CENTRALE PHOTOVOLTAÏQUE DE MONDRAGON

Dossier n° PC 084 078 18 N0019

**Réponse à l'avis de la MRAe du
24/06/2022**

« II. 5.5.4. Raccordement au réseau électrique national

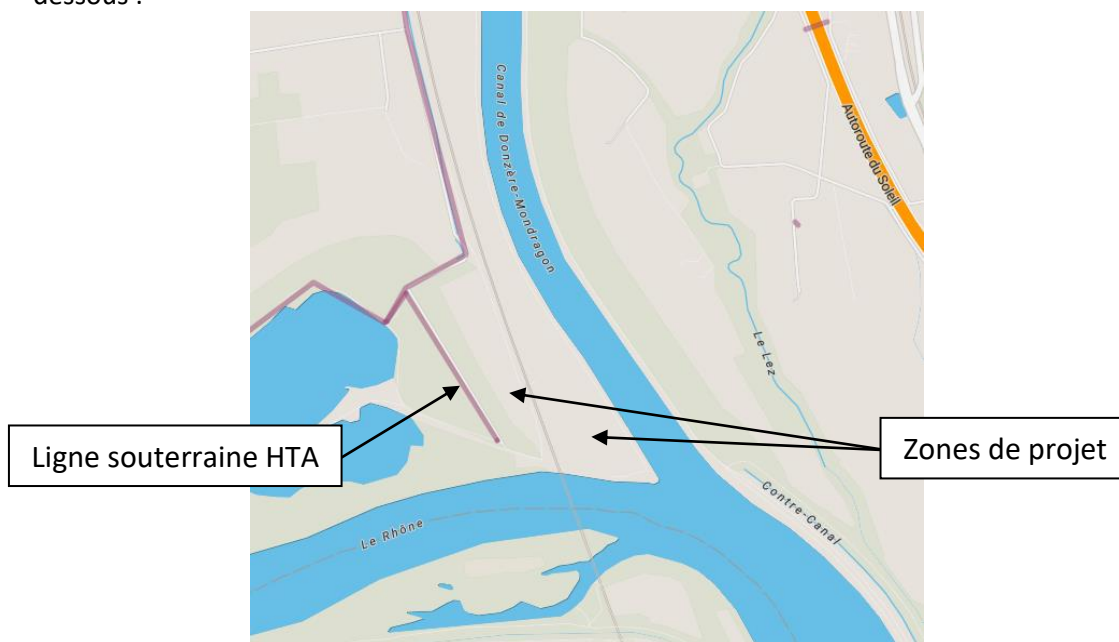
« La MRAe recommande de compléter l'étude d'impact en précisant les effets du raccordement au poste source et de prévoir, le cas échéant, des mesures d'évitement, de réduction ou de compensation adaptées. »

Le raccordement au réseau électrique national sera réalisé depuis le poste de livraison de la centrale photovoltaïque qui est l'interface entre le réseau public et le réseau propre aux installations.

C'est le gestionnaire du réseau de distribution qui réalisera les travaux de raccordement du parc photovoltaïque. Le financement de ces travaux reste à la charge de CNR. Le raccordement final est sous la responsabilité d'ENEDIS.

Les opérations de réalisation de la tranchée, de pose du câble et de remblaiement se dérouleront de façon simultanée : les trancheuses utilisées permettent de creuser et déposer le câble en fond de tranchée de façon continue et très rapide. Le remblaiement est effectué manuellement immédiatement après le passage de la machine. »
